## Der Einsturz des Theaterdekormagazins in Bern am 23. August 1905.

Durch das Entgegenkommen der von dem Regierungstatthalteramt in Bern mit der Abgabe eines gerichtlichen Gutachtens betrauten beiden Experten, der Herren *E. Elskes*, Stellvertreter des Oberingenieurs bei der Generaldirektion der S. B. B. in Bern, und *F. Schüle*, Professor am eidgen. Polytechnikum in Zürich, sind wir in der Lage, den wesentlichen Inhalt ihres am 4. November 1905 erstatteten Gutachtens hier wiederzugeben, nachdem dessen Veröffentlichung nunmehr von den Berner Gerichtsbehörden freigegeben worden ist. Abgesehen von dem Fall, <sup>1)</sup> auf den sich das Gutachten bezieht, bietet dasselbe auch durch die gründlichen Untersuchungen der in Frage kommenden Bauweise, zu denen es Anlass geboten hat, erhöhtes Interesse. Aus dem Texte sind der Raumersparnis zuliebe unwesentliche Teile mit Bewilligung der Herren Experten weggelassen worden, während wir anderseits die das Gutachten begleitenden Abbildungen, Pläne und Skizzen in verkleinertem Masstab der Veröffentlichung beifügen.

### „Gutachten über die Ursachen des Einsturzes des Theaterdekormagazins in Bern am 23. August 1905.“

Abb. 3. Gesamtansicht des eingestürzten Gebäudeteiles.

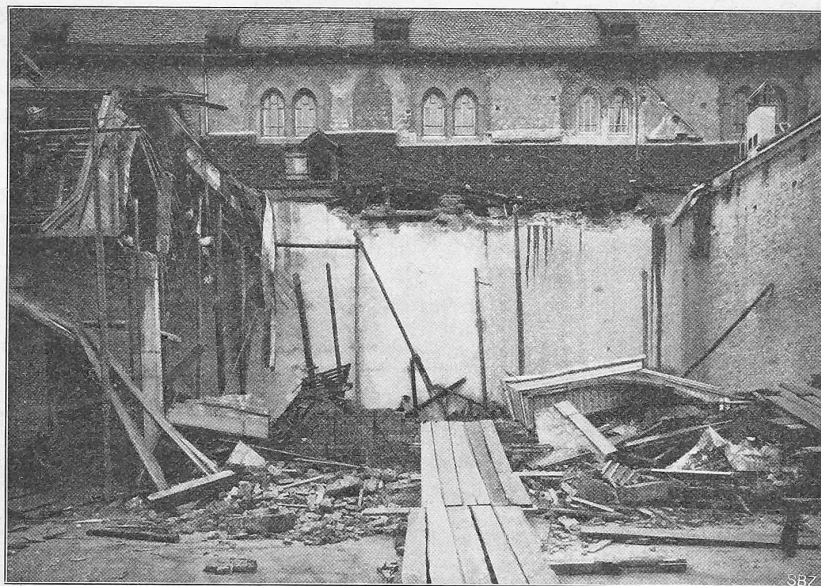
«Werden die Hauptträger des Daches über dem Kulissenraum von Osten nach Westen und ihrem Alter entsprechend mit I bis IV bezeichnet, so war Träger I mit dem östlich anliegenden zum Teil ganz frisch betonierten und noch eingeschalteten Deckenfeld stehen geblieben (Abb. 3 u. 5). Träger II, III und IV lagen alle bedeutend gekrümmt, und zwar konvex

gegen Osten und gebrochen auf dem Boden. Dass die Decke zuerst nordwärts verschoben und sodann beim Stürzen nach Osten gezogen wurde, war offenbar und ist aus den Abbildungen ersichtlich. Abbildung 4 zeigt auch, wie fast alle Eisenstangen und Dachteile von der westlichen Feuermauer weggerissen wurden, ohne dieselbe, und auch nicht die Mauer der französischen Kirche, beim Stürzen sonst zu beschädigen (Abb. 3).»

Abb. 1. Grundriss des Theaterdekormagazins. — Masstab 1 : 500.

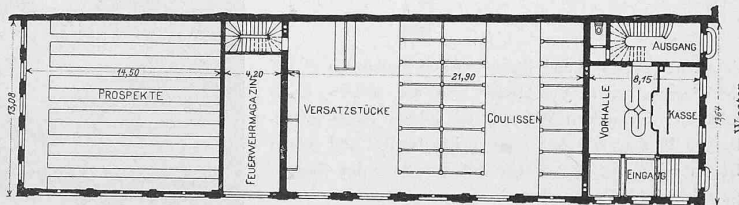
Das Theaterdekormagazin wird von der Stadt Bern an der Nägeligasse als Anbau der nördlichen Längsseite der französischen Kirche errichtet und besteht aus drei verschiedenen, durch Feuermauern getrennten Teilen: östlich ein aus Erdgeschoss und Dachstock bestehender sog. «Prospektraum» samt Malerwerkstätte und Feuerwehrrdepot; westlich (Ecke Prediger- und Nägeligasse) ebenfalls in zwei Etagen verteilt, ein kleineres Bureaugebäude für die Theaterverwaltung, und in der Mitte ein grosser Saal, «Kulissenraum» genannt, welcher als Magazin für die hohen Kulissen dienen soll und deshalb ohne Zwischendecke die ganze Höhe des Gebäudes einnimmt.
